新竹縣政府工程查核代表照片表

拍攝日期：110.09.02

工程名稱：新竹縣光明國民小學第三棟大樓男廁整修工程

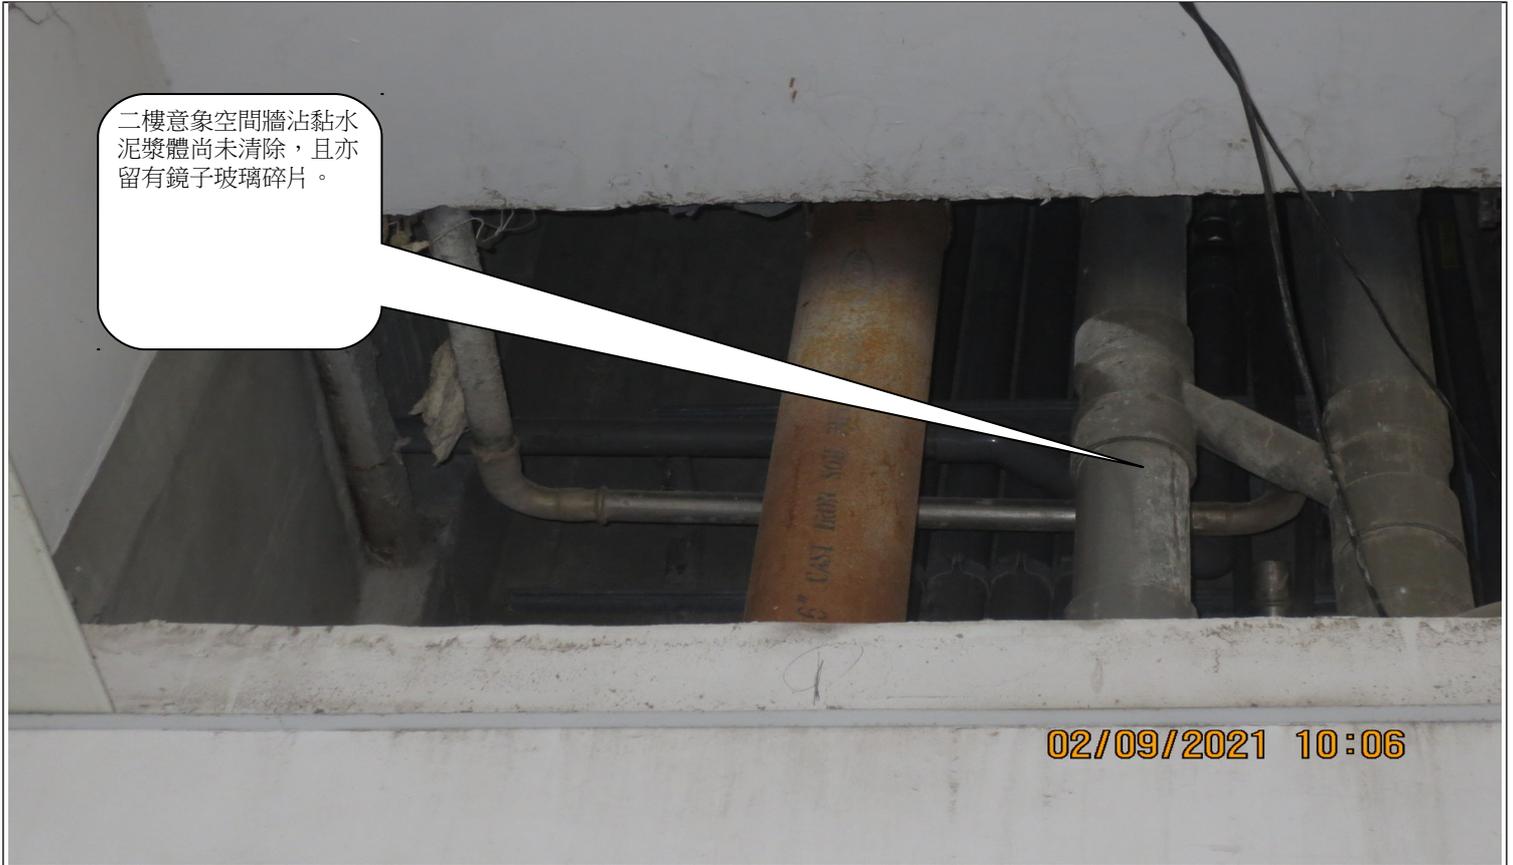
二樓意象空間牆沾黏水泥漿體尚未清除，且亦留有鏡子玻璃碎片。

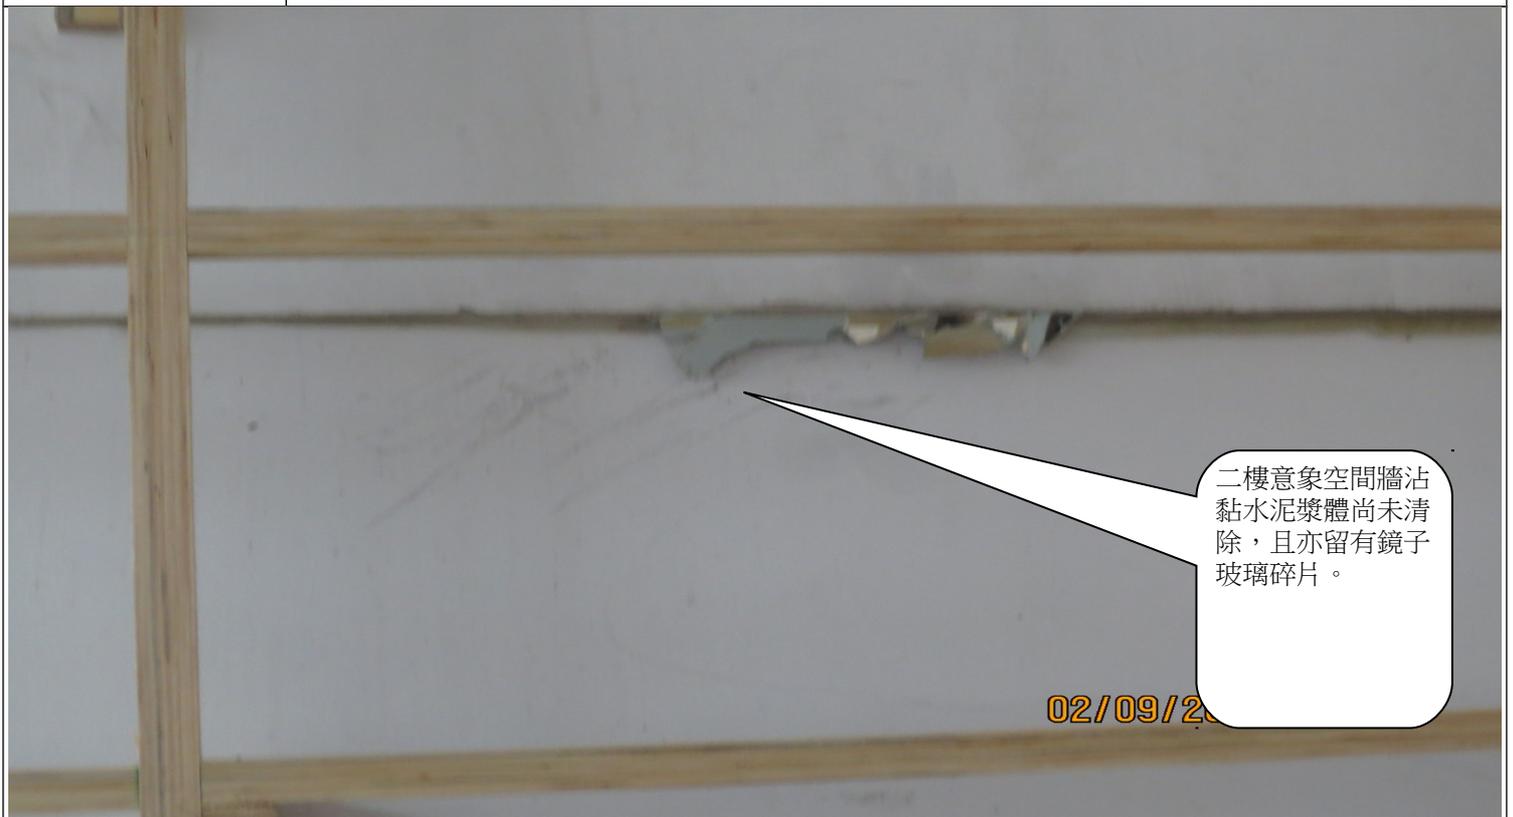
二樓意象空間牆沾黏水泥漿體尚未清除，且亦留有鏡子玻璃碎片。
